第 40 回 旧 R D 最終処分場問題連絡協議会（書面開催）の開催結果

■ 日 時：令和 4 年 2 月

■ ご意見・ご質問と回答（⇒が県の回答です）

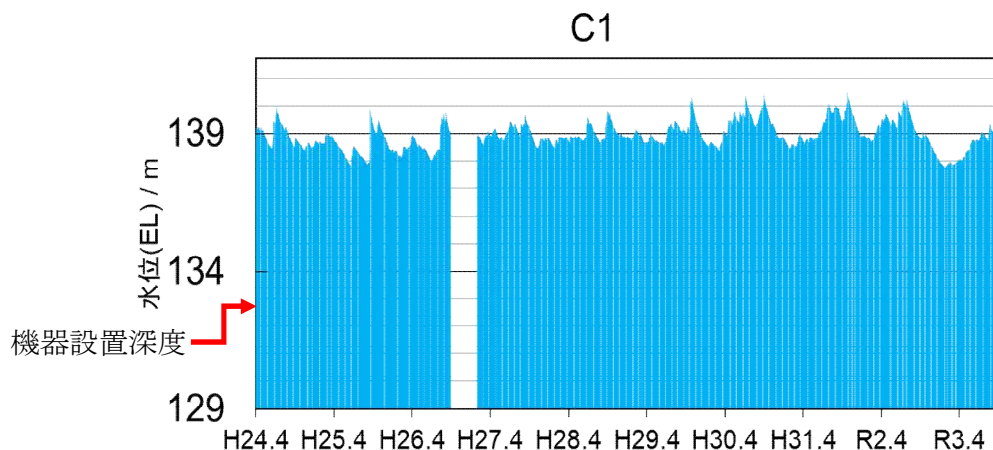
(3) 資料3のP11、平成10年度の深堀穴、良質土で埋めた事に成っているが住民は誰も確認していないし、協議会の中でもこの事の説明は聞いたことがない。当時私達が県の職員から聞いた内容とは違う。

又平成3年度の深堀穴も位置については正確に確認されていないと思っているがこの位置だと言うのはいつ分かったのか。

⇒ 県は、平成10年深堀穴について、平成10年にRD社に埋め戻しさせた後、確認のため1箇所を重機で7m掘削させ、その地点に廃棄物が入っていないことを確認しています。また、平成16年度の深堀箇所是正工事により埋め戻しは正面が露出した際、住民の方々に立会いただき、10mメッシュで5地点をボーリングした結果、部分的に廃棄物（碎石片、レンガ片、プラスチック片、木片

等)の混入が見られましたが、土砂が主体の埋土であり、分析結果も異常がないことを確認しており、住民の方々にもその結果を提供しています。

平成3年深掘穴の位置については、県は当時に現地確認も行っているため、おおよその位置は把握しています。
